710 - INSP
ISO/IEC 17020
Origineel verslag

Controlebezoek - Periodiek [Hfst 6.5]

Verslagnummer:
33/20062025/47349/52144/2

Inspectie adres: Opperstraat 94 - 1Ste verdiep
bus 3, 1770 Liedekerke (België)
Type: Controlebezoek - Periodiek [Hfst 6.5]

Elektrisch bord

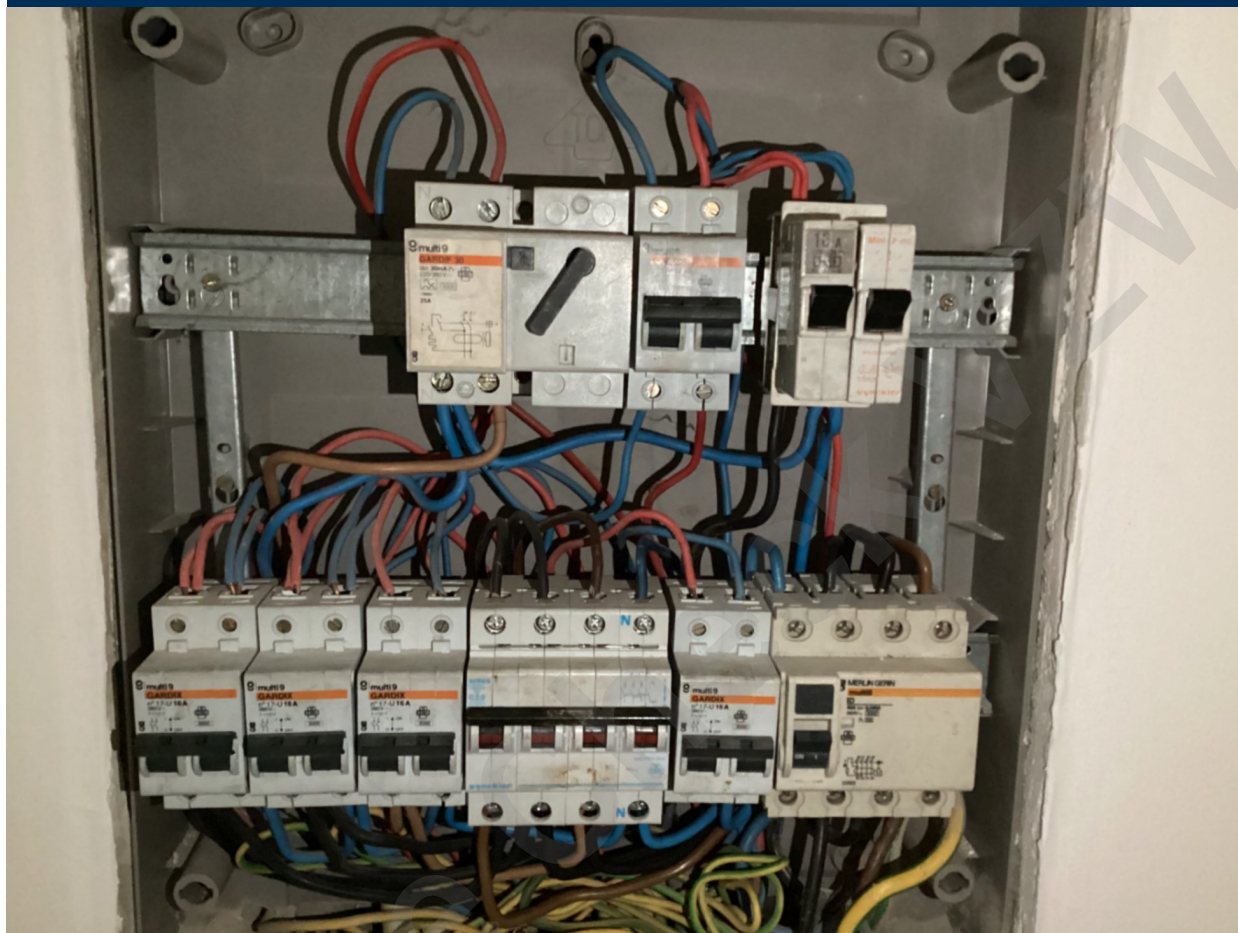
- Er ontbreken afdekplaatjes in het elektrisch bord. - Afd 5.2.6; oAfd 4.2.2.3
- Er bevinden zich differentieelstroombeschermingsinrichtingen van het type AC in de installatie, welke niet meer toegelaten zijn. - oAfd 5.3.5.3.a
